Ruimtelijke vormgeving 2019

De vakgroep Ruimte vormgeving adviseert negatief op het voorliggende conceptplan. Het volledige stedenbouwkundig advies is als bijlage toegevoegd.

Ruimtelijke vormgeving 2022

De vakgroep Ruimte vormgeving adviseert positief op het voorliggende conceptplan van 2022.

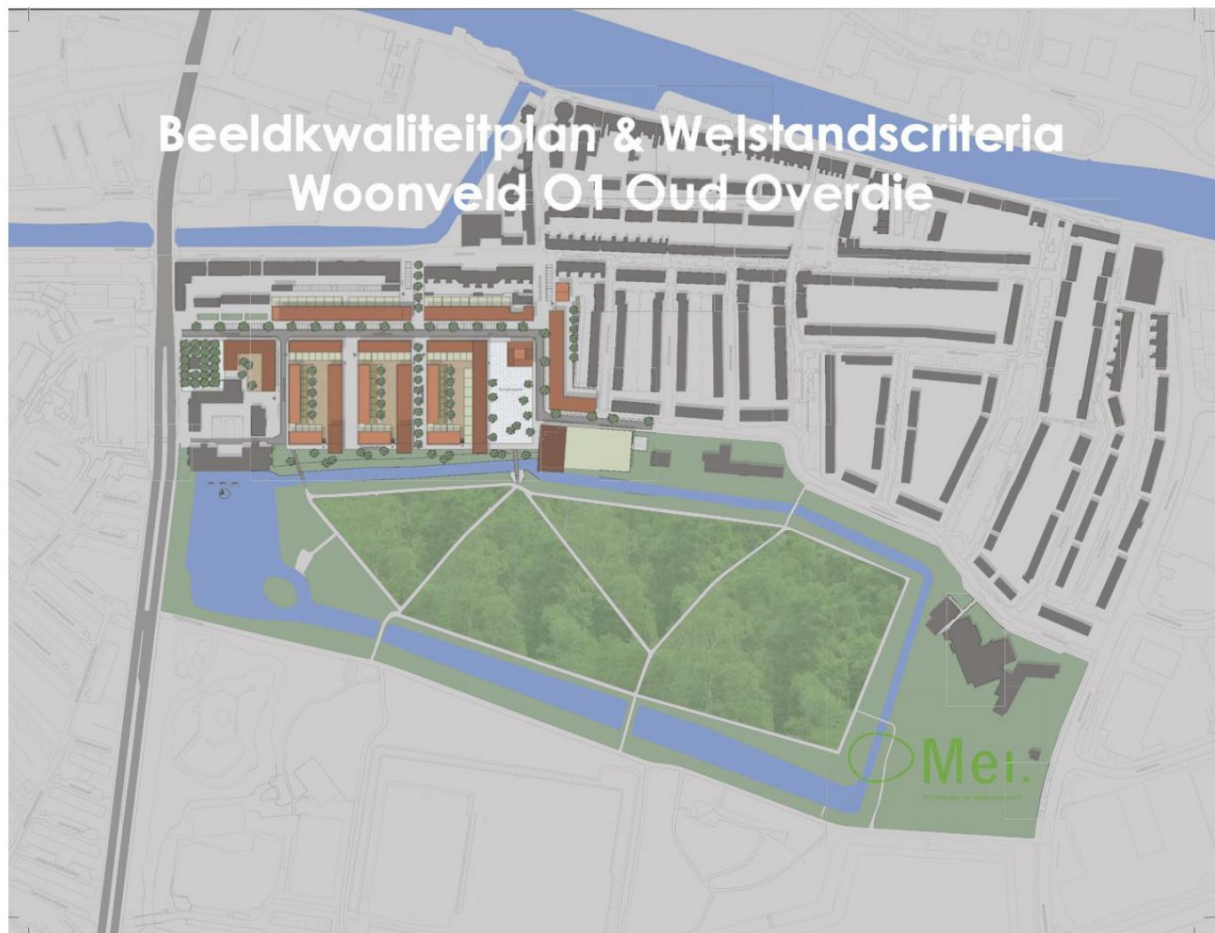
In de adviesbrief uit 2019 is aan initiatiefnemers meegegeven dat de gemeente waarde hecht aan de kwaliteit van de entree van de buurt en dat de groene ruimte tussen het gebouw en de snackkiosk behouden moet blijven. Daarnaast is ook meegegeven dat het gebouw nog een kwartslag gedraaid zou kunnen worden zodat er meer afstand tussen het gebouw en de voormalige Vondelsschool wordt gecreëerd.

Het in het bestemmingsplan opgenomen [beeldkwaliteitsplan](#) stelt nadere eisen aan de toegelaten situering en afmetingen van bouwwerken voor deze locatie. Onder andere dat de bebouwing een functie biedt om het plein ruimtelijk te begrenzen. Daarnaast moet de bebouwing direct aan de straat zijn gelegen en mag de rooilijn maar voor 60% worden bebouwd. Het gebouw dient een open karakter te hebben en aan de zuidzijde aan te sluiten bij de voormalige Vondelschool. Aan die zijde dienen ook patio's en binnentuinen te zorgen voor een aangenaam binnenklimaat.

Het gebouw laten aansluiten bij zijn omgeving kan door verschillende mogelijkheden. Bijvoorbeeld om het gebouw te laten bestaan uit verschillende bouwdelen, het vormgeven van verschillende overgangen of volumeopbouw. Daardoor ontstaat er ook de mogelijkheid om woonruimtes voor verschillende doelgroepen aan te kunnen bieden. Een kleiner alzijdige gebouw zou ook een mogelijkheid kunnen zijn. Doordat bergingen aan twee zijden in de plint van het gebouw zijn beoogd ontbreekt eveneens de aansluiting met de openbare ruimte, dit is onwenselijk. Daarnaast kan als suggestie worden meegegeven dat de naastgelegen snackkiosk in de plint ondergebracht zou kunnen worden waardoor meer ruimte ontstaat om het plein groen in te richten. Het is wenselijk dat de openbare ruimte en het groen wordt geconcentreerd en niet rondom het gebouw wordt verdeeld. Daarnaast is een inrichtingsplan van het kavel binnen het resterende plein van belang. Zaken als berging van afval en stalling van fietsen behoren ook een logische plek te vinden rond het gebouw

SITUATIE

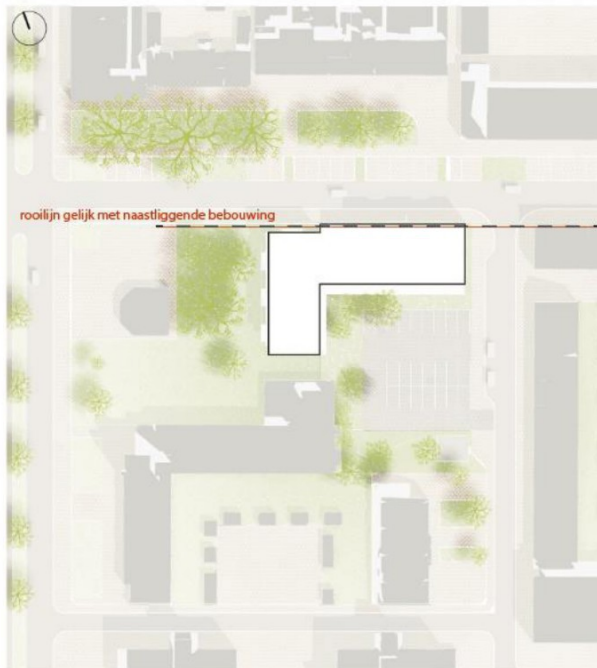
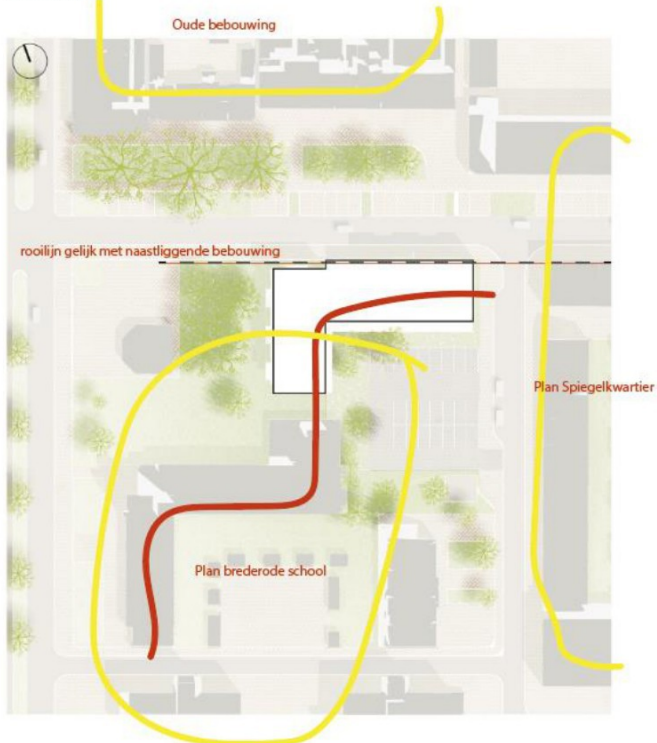
Het L-vormig gebouw behoudt en begeleidt de stedenbouwkundige structuur van de wijk. Doordat de bebouwing een 3-eenheid vormt met de Vondelschool/ het Vondelplein, waarbij de westgevel de begrenzing vormt van het Vondelplein en de bebouwing aan Noord- en Oostzijde lijkt in de rooilijn van de belendende bebouwing te staan. De bebouwing heeft geen kap of pannendak.

Wat afwijkt is dat er geen parkeergarage is, maar er zijn auto's geparkeerd op het binnenterrein, die waarneembaar zijn vanaf de straat. Een aantrekkelijk binnenklimaat staat hiermee onder druk.

Om het gebouw aan te laten aansluiten bij de beeldkwaliteit van zijn omgeving zal de begane grond 3,5 meter hoog moeten worden en de bouwhoogte kan verspringen tot maximaal 4 bouwlagen. De gevel staat voor maximaal 60% in de noordelijke en oostelijke rooilijn, dit is nog niet duidelijk.

Aandacht wordt gevraagd voor het feit dat het gebouw een open en sculpturale uitstraling krijgt, door middel van grote gaten in de gevelwand en verspringingen in de bouwlagen of het vormgeven van verschillende overgangen of volumeopbouw. Als er een galerij aan de openbare ruimte in het zicht is, dan is deze mee ontworpen, heeft voldoende maat en doet hij ook dienst als buitenruimte. Een kleiner alzijdig gebouw zou ook een mogelijkheid kunnen zijn, in voorliggend ontwerp is er echter sprake van een achterkantsituatie. Doordat bergingen aan twee zijden in de plint van het gebouw zijn beoogd ontbreekt eveneens de aansluiting met de openbare ruimte, dit is onwenselijk.

Daarnaast kan als suggestie worden meegegeven dat de naastgelegen snackkiosk in de plint ondergebracht zou kunnen worden waardoor meer ruimte ontstaat om het plein groen in te richten en de begane grond aantrekkelijker te maken. Het is wenselijk dat de openbare ruimte en het groen wordt geconcentreerd en niet rondom het gebouw wordt verdeeld. Daarnaast is een inrichtingsplan van het kavel binnen het resterende plein van belang. Zaken als berging van afval en stalling van fietsen behoren ook een logische plek te vinden rond het gebouw.
